ERSS「ユニット情報」画面  
(新規制基準適合炉のBWR標準(案))  
について

2020年7月30日  
BWR事業者

1. 「ユニット情報」画面案（ABWRの標準例：パラメータ追加後）
2. <参考>「ユニット情報」画面例（ABWRの現行）
3. 「ユニット情報」画面案（BWR-5の標準例：パラメータ追加後）
4. <参考>「ユニット情報」画面例（BWR-5の現行）

# 1. 「ユニット情報」画面案 (ABWRの標準例:パラメータ追加後)

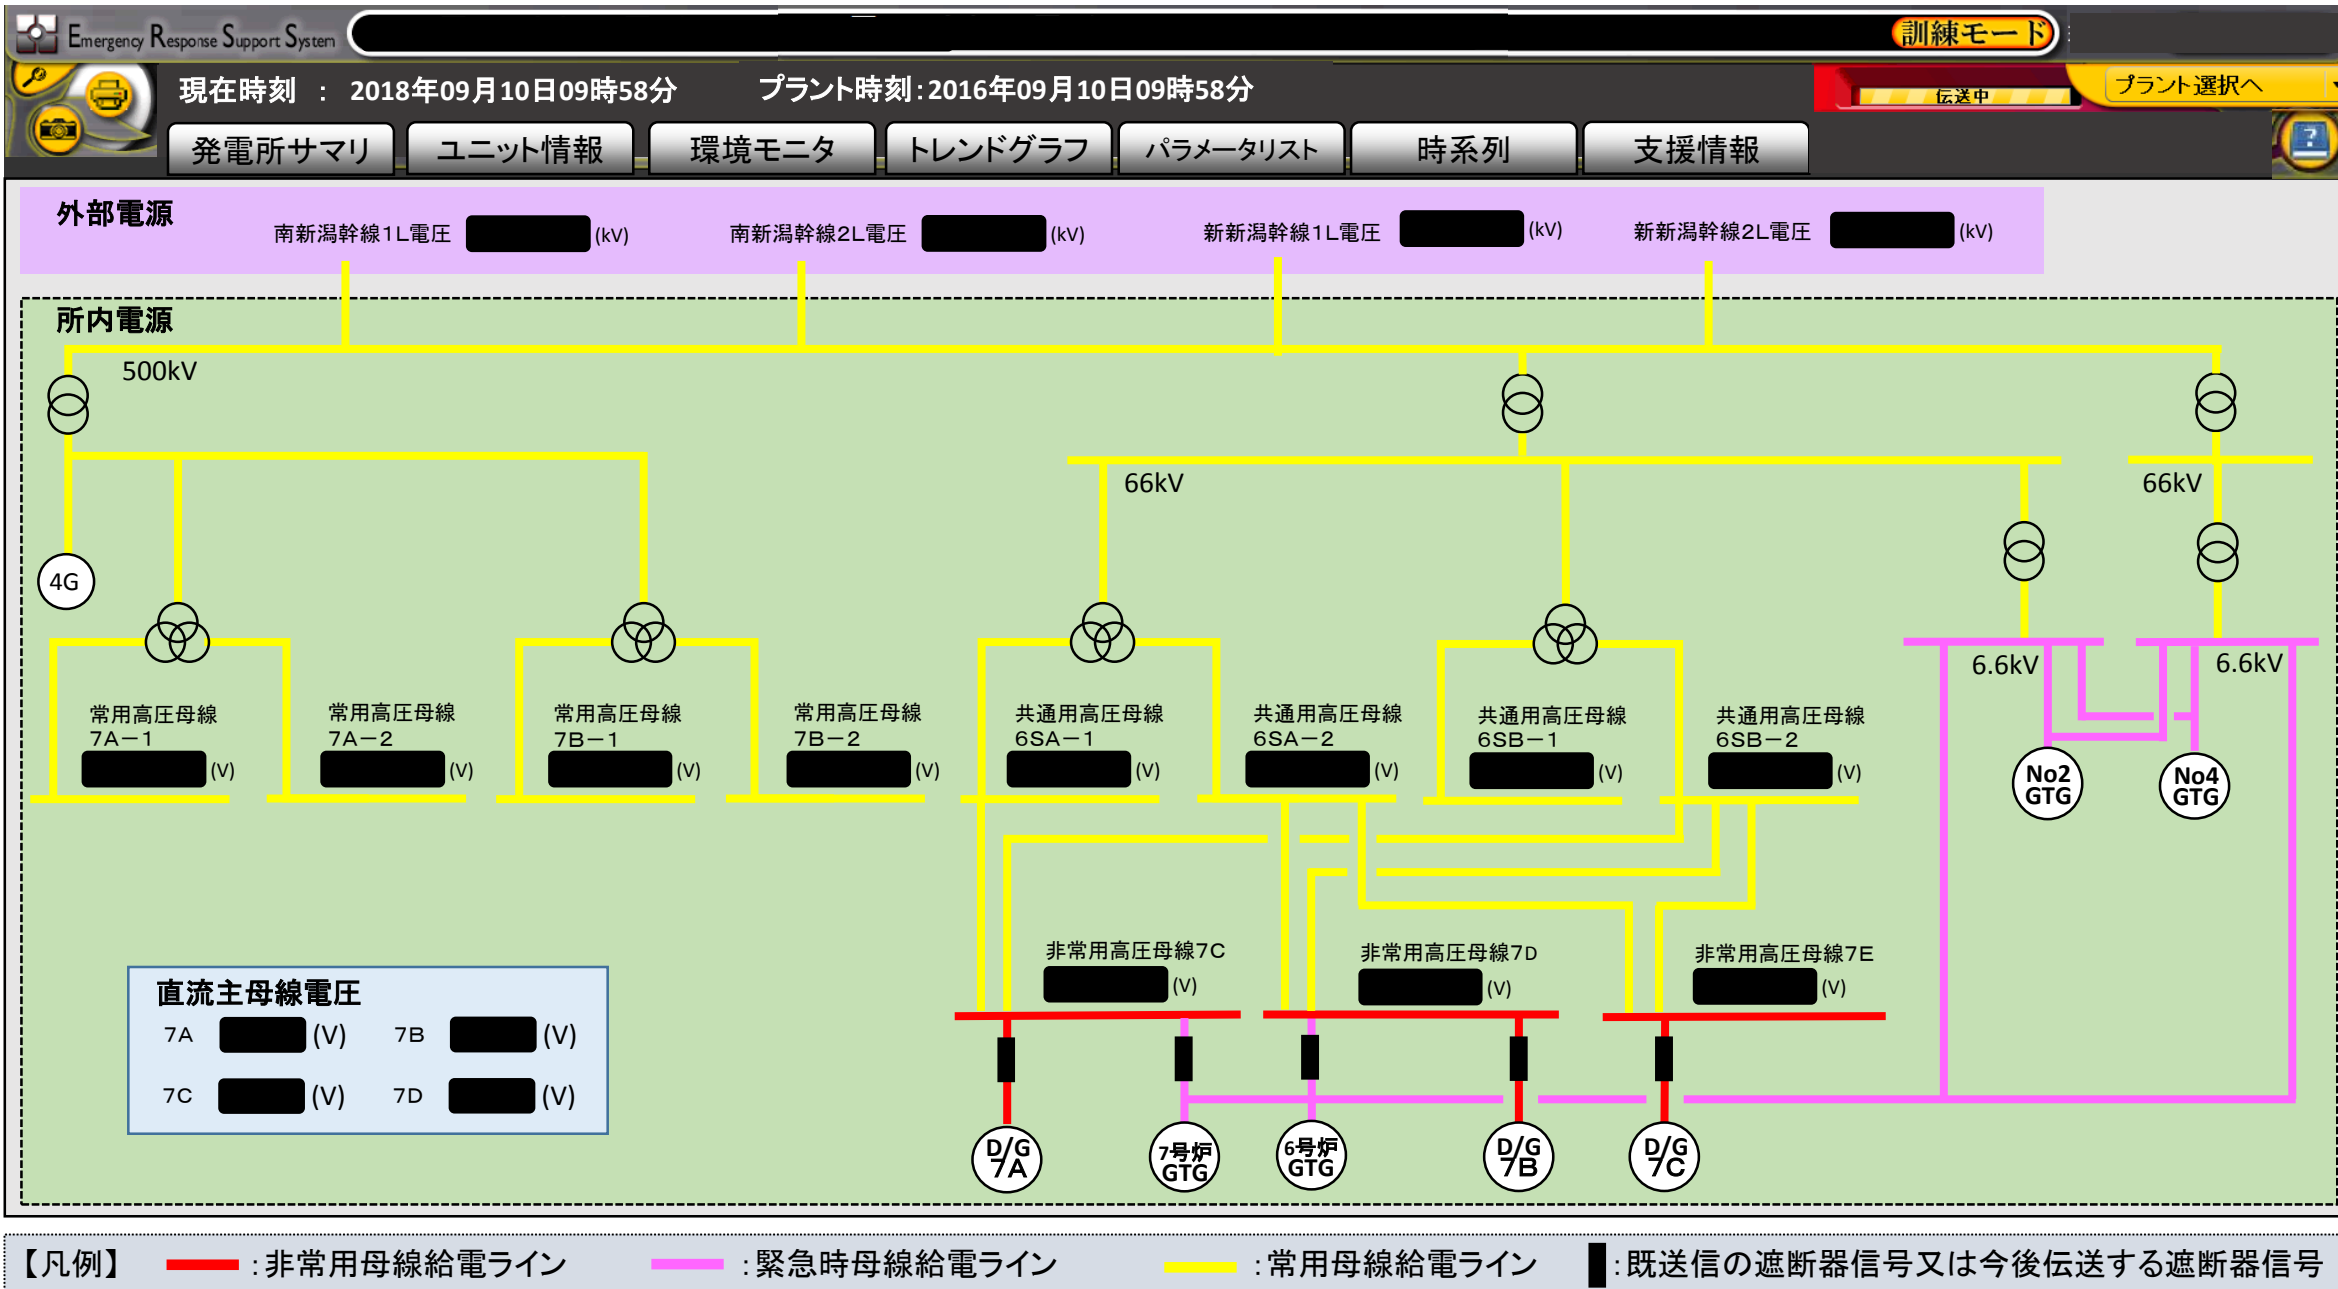
流量計測場所が各社にて異なる可能性がある。

各社のSA対策より画面に入れるか変更となる箇所

ポップアップ③のイメージ

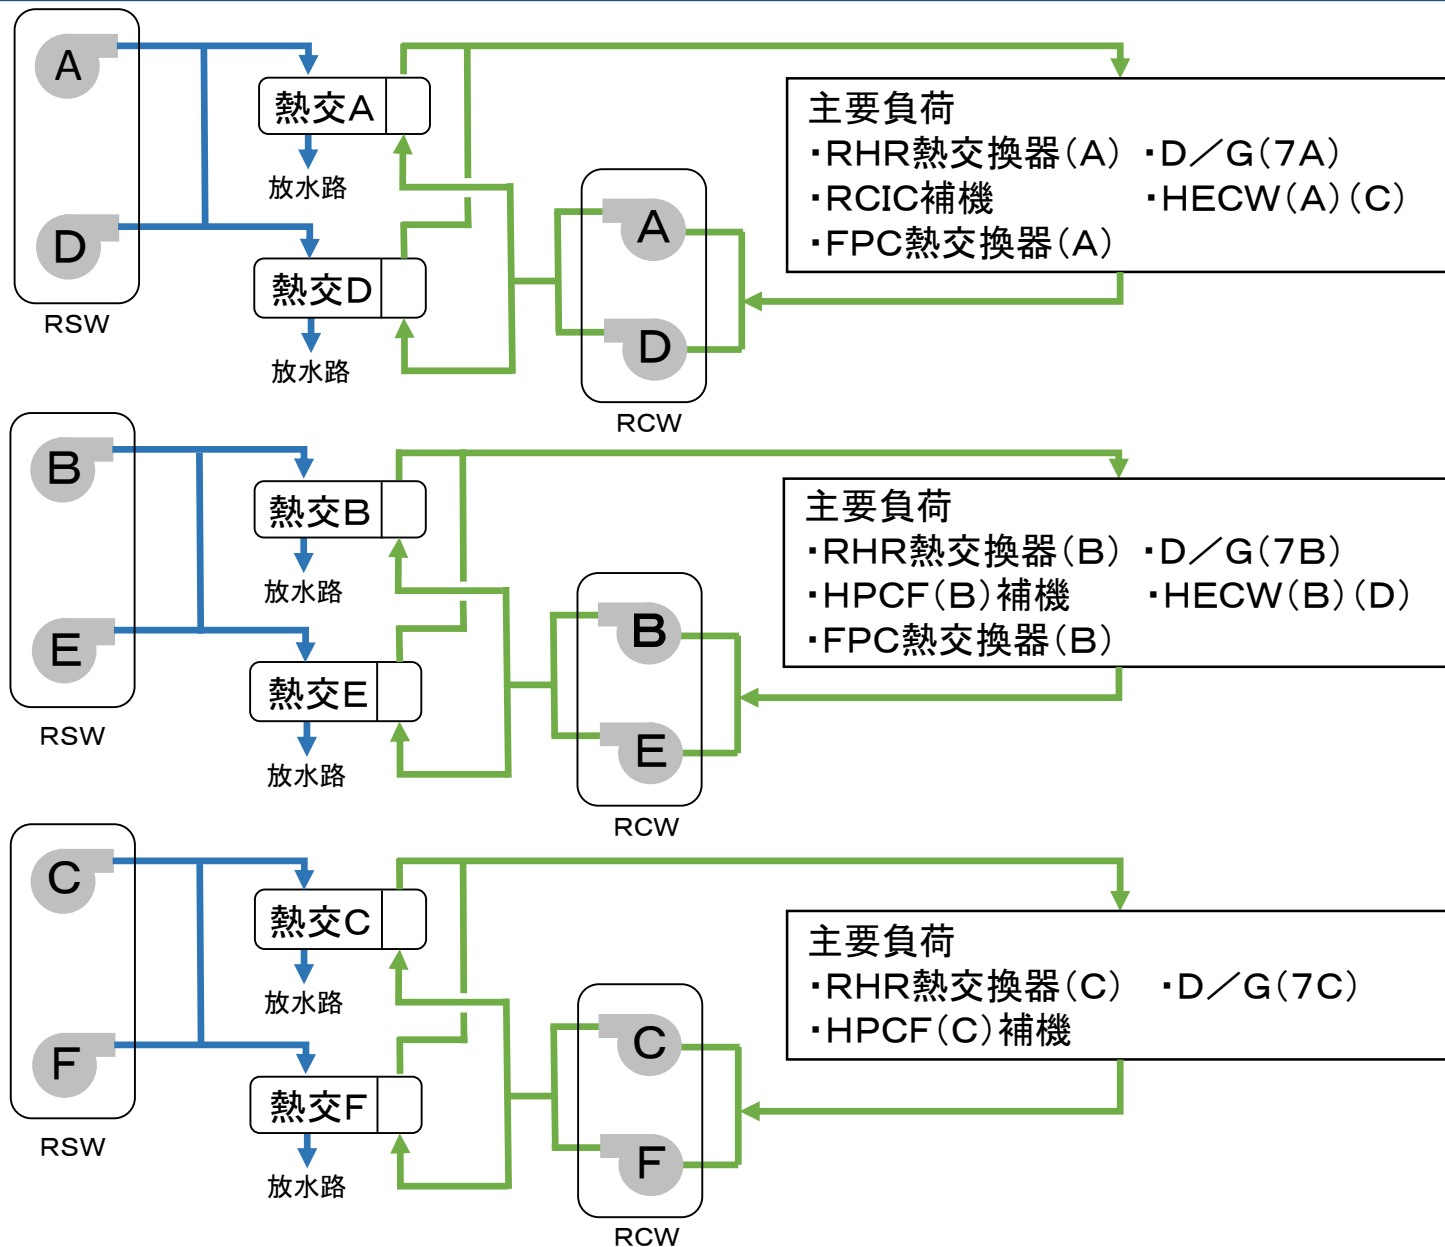
補機冷却系についてポップアップ③画面を追加(PWRを参考)

### 3. 「ユニット情報」画面案(BWR-5の標準例:パラメータ追加後)

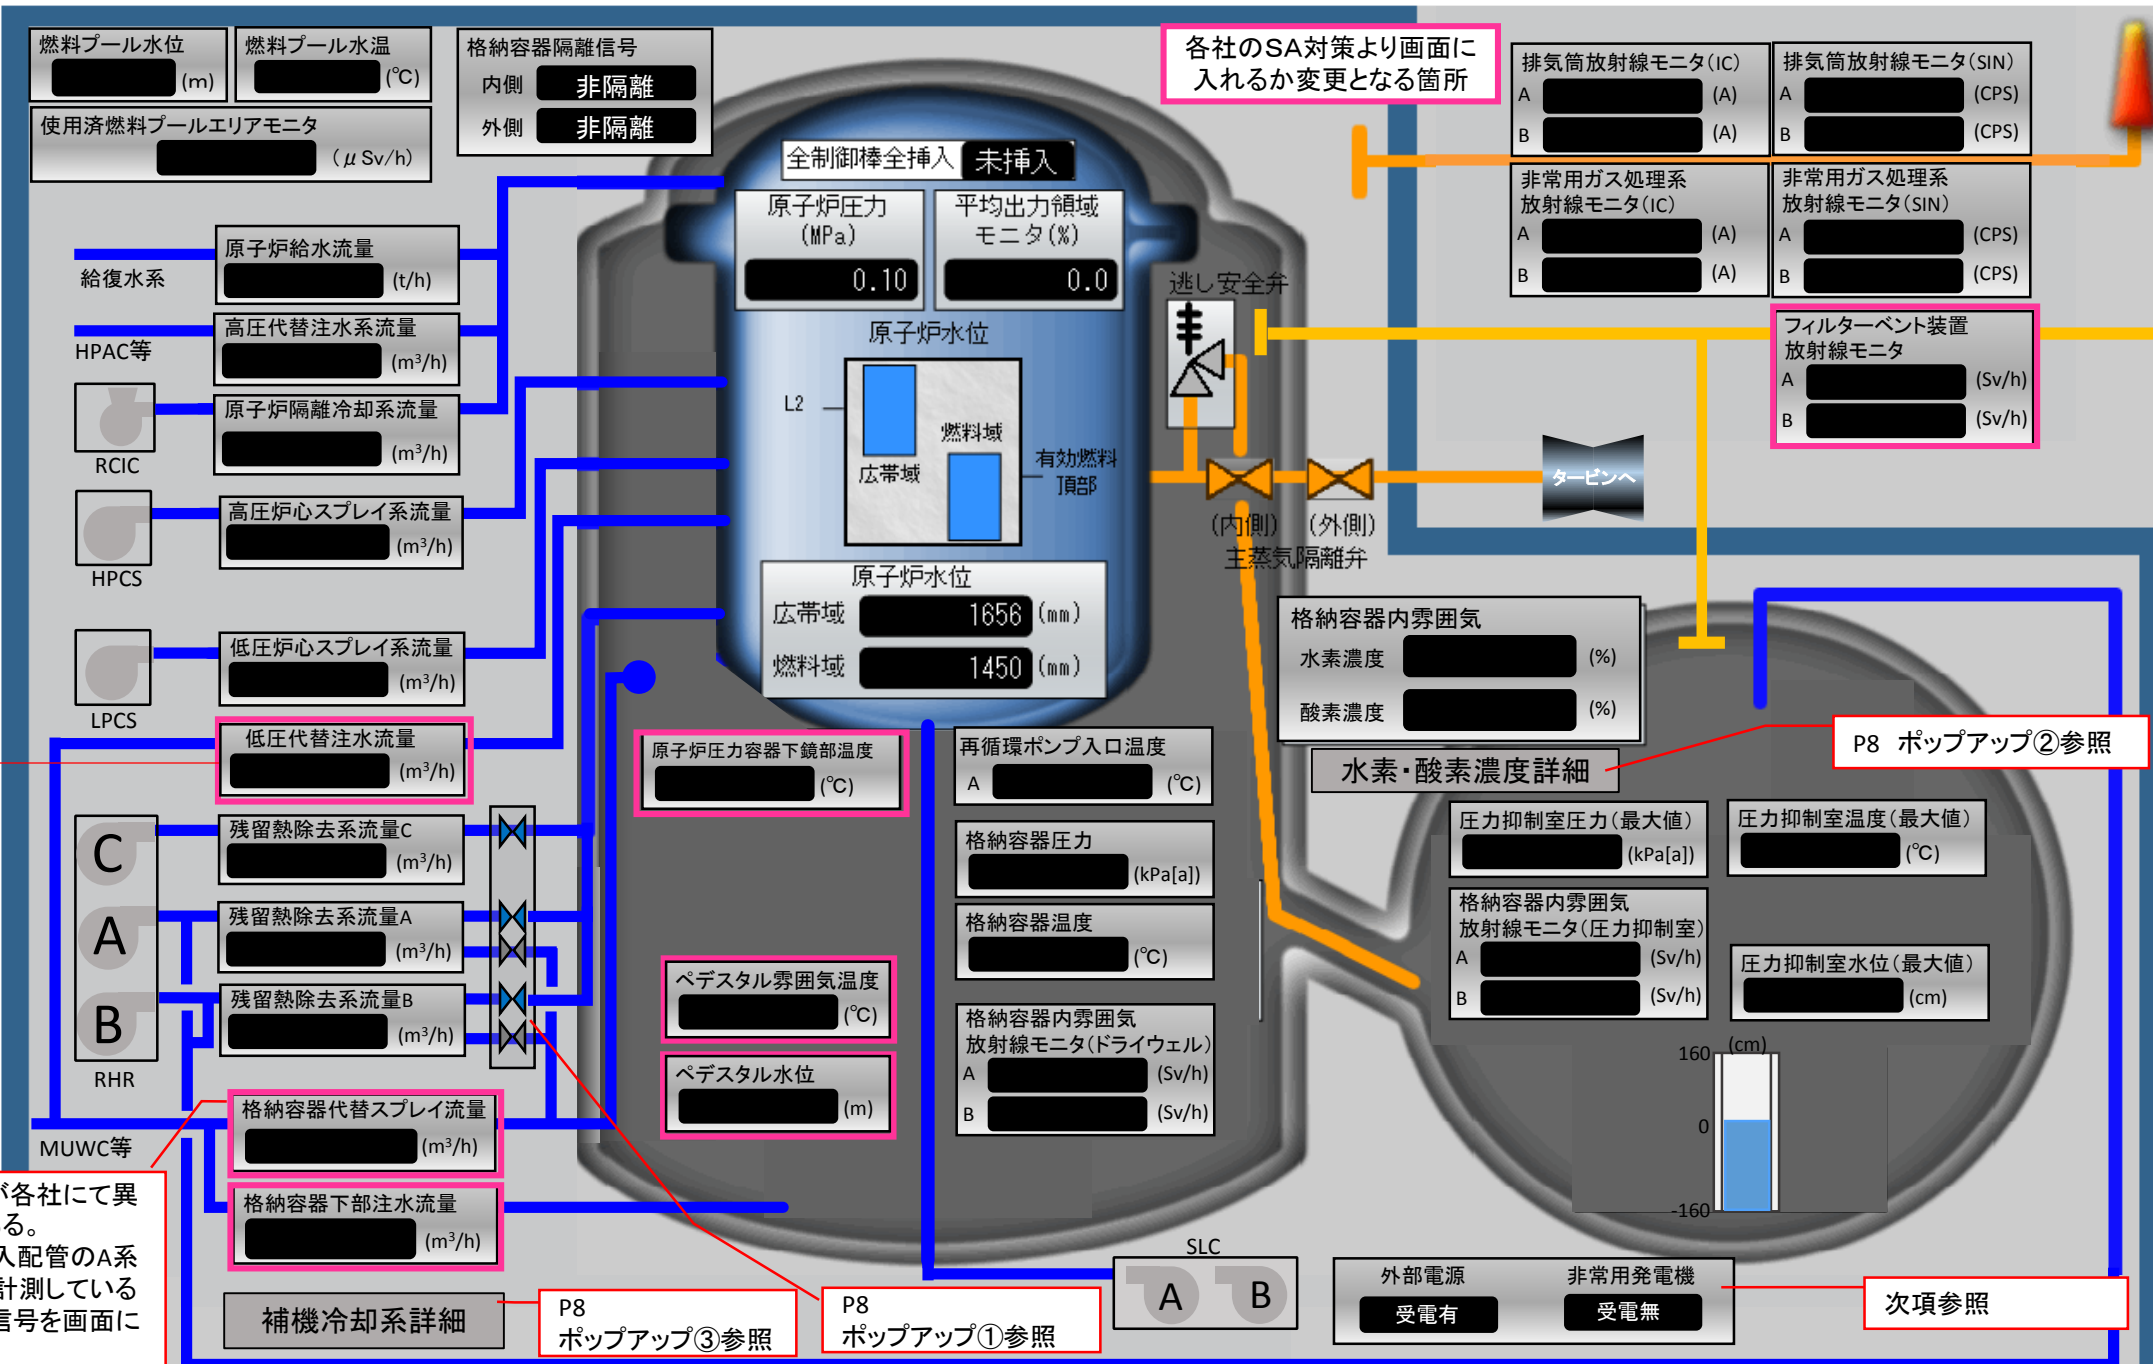
各社のSA対策より画面に入れるか変更となる箇所

低圧代替注水流量 (m³/h)

原子炉压力容器下鏡部温度 (°C)

ペDESTAL雰囲気温度 (°C)

ペDESTAL水位 (m)

格納容器代替スプレイ流量 (m³/h)

格納容器下部注水流量 (m³/h)

補機冷却系詳細

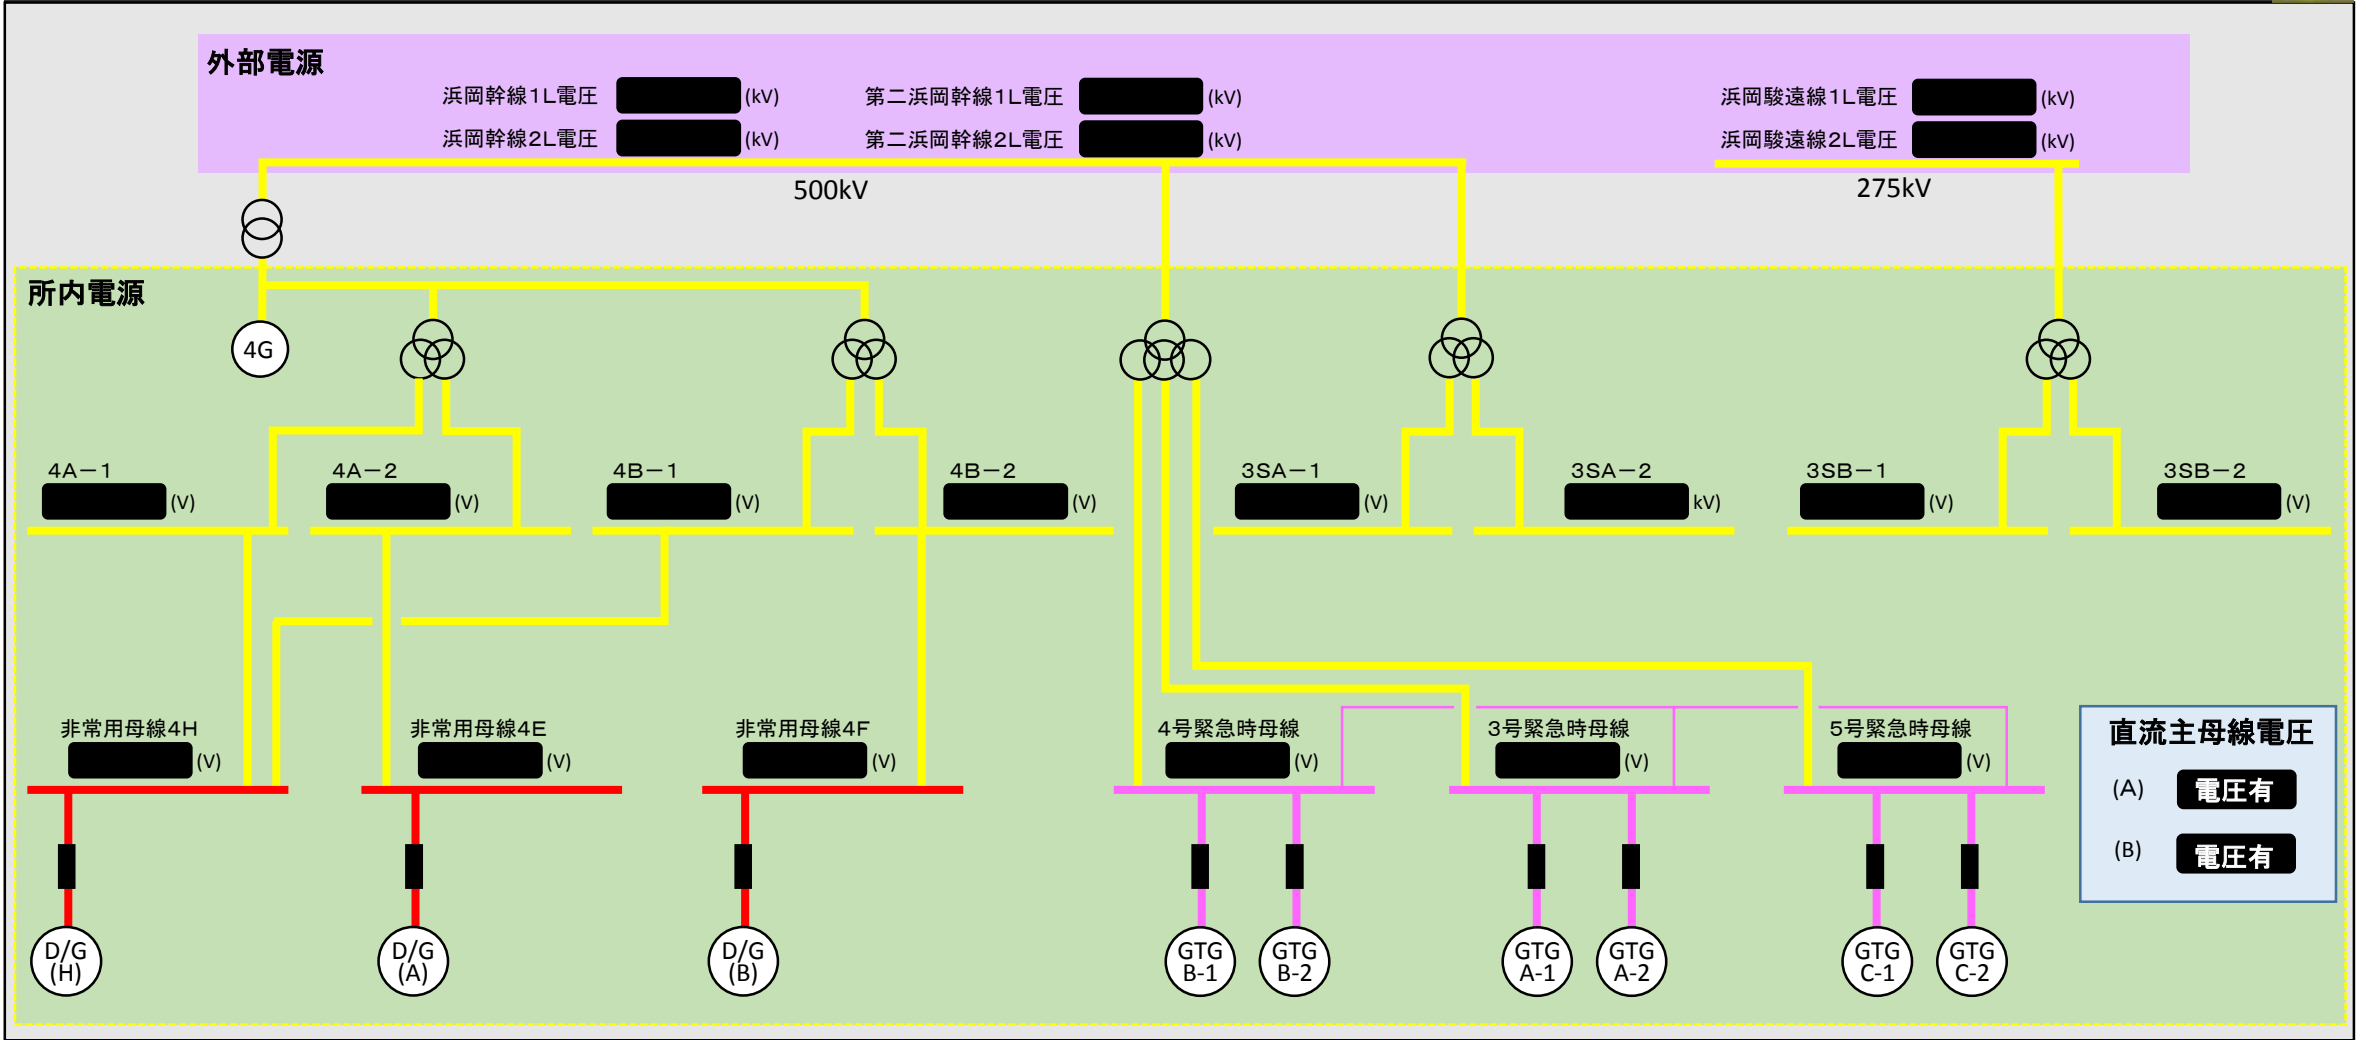
流量計測場所が各社にて異なる可能性がある。例えば、RHR注入配管のA系B系それぞれで計測している場合は、2つの信号を画面に表示する予定。

### ポップアップ③のイメージ

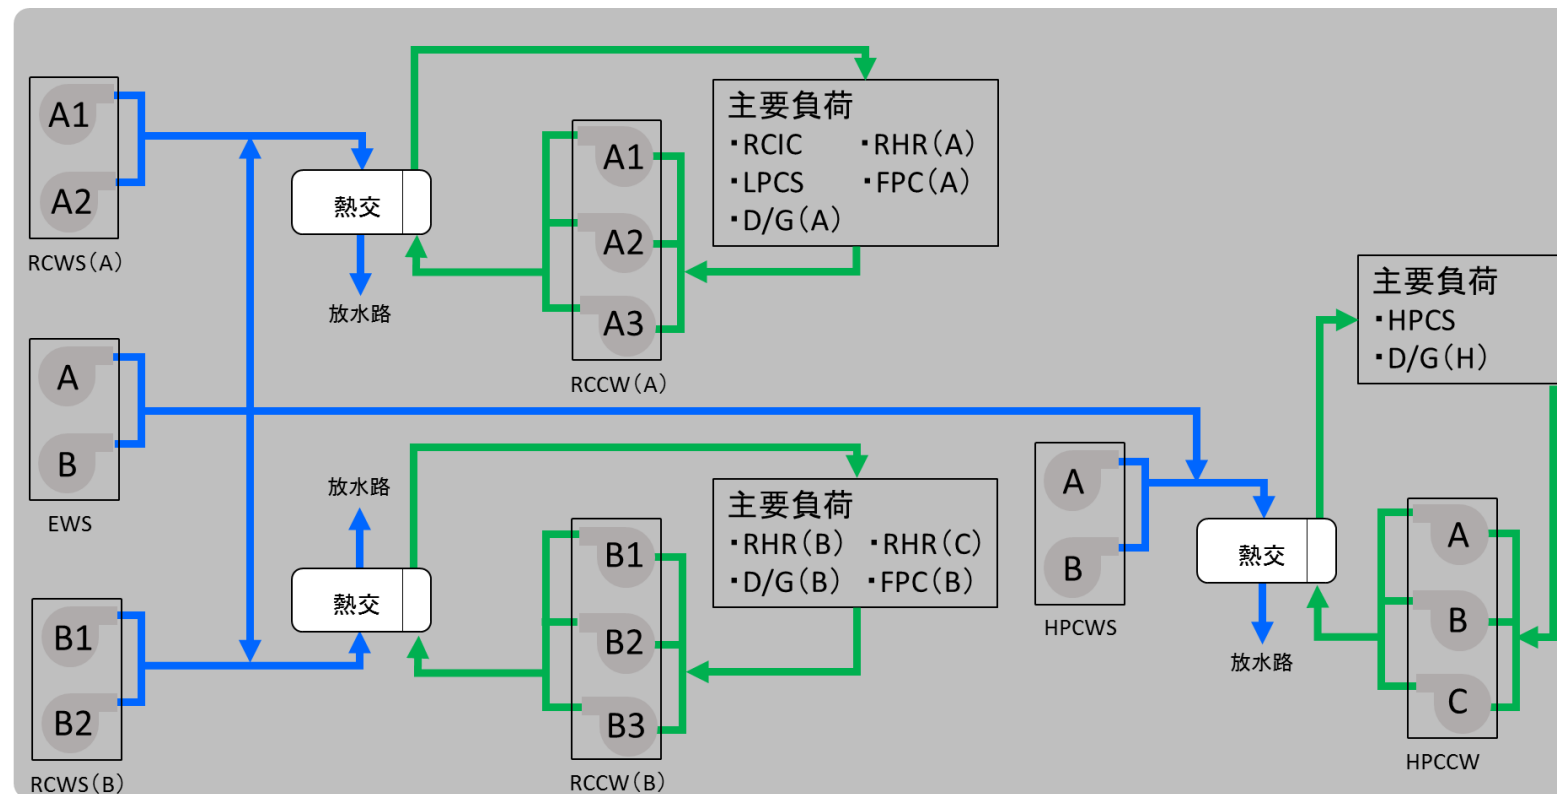
補機冷却系についてポップアップ③画面を追加(PWRを参考)
